HAUTE CORREZE COMMUNAUTE

REVISION ALLEGEE

No15 & 16 du PLUi

⌘ Questions au M O , réponses de celui-ci et avis du Commissaire enquêteur

schéma de l'OAP n°3 du PLUi opposable

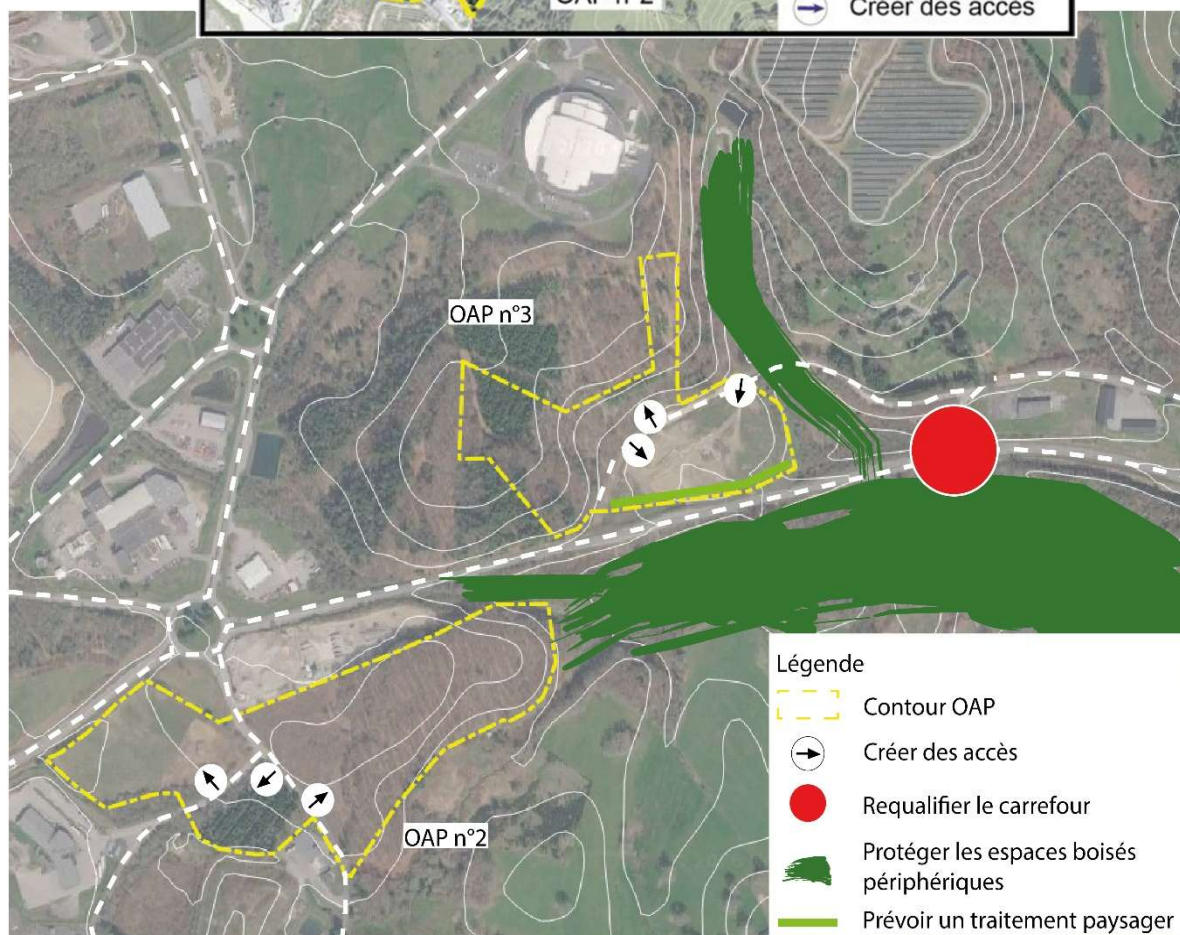
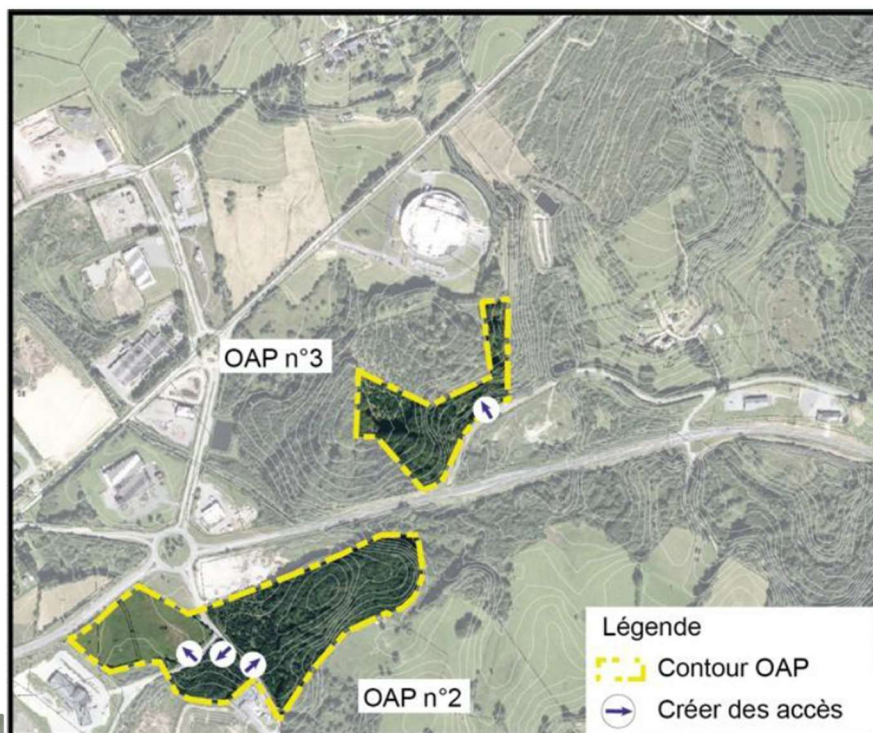
*** 7.2)** La création de bâtiments à usage d'activité artisanale va nécessairement augmenter le nombre de véhicules circulant dans le secteur et peut-être créer des zones accidentogènes aux niveaux des différents carrefours et voiries secondaires autour du village du FRAYSSE. Une étude concernant ce problème spécifique s'impose, ne serait-ce que pour étayer l'étude L.111-8. Le Département, gestionnaire du réseau routier a donné un avis, au titre des PPA, hors délais. Cependant, il me paraît incontournable d'intégrer les éléments évoqués dans l'étude demandée.

Par ailleurs, il est proposé d'étendre l'Orientation d'Aménagement et de Programmation n°3 à la parcelle ZS220 afin de mieux encadrer les conditions

d'aménagement du site, notamment en matière de desserte, de sécurité des accès, d'intégration paysagère et de préservation des espaces boisés périphériques.

Le fait que la collectivité intègre les remarques faites par le Conseil Départemental est important. La proposition de modification de l'O A P No3 me semble judicieuse car elle propose des solutions pertinentes à même de rassurer les riverains du village du Fraysse.
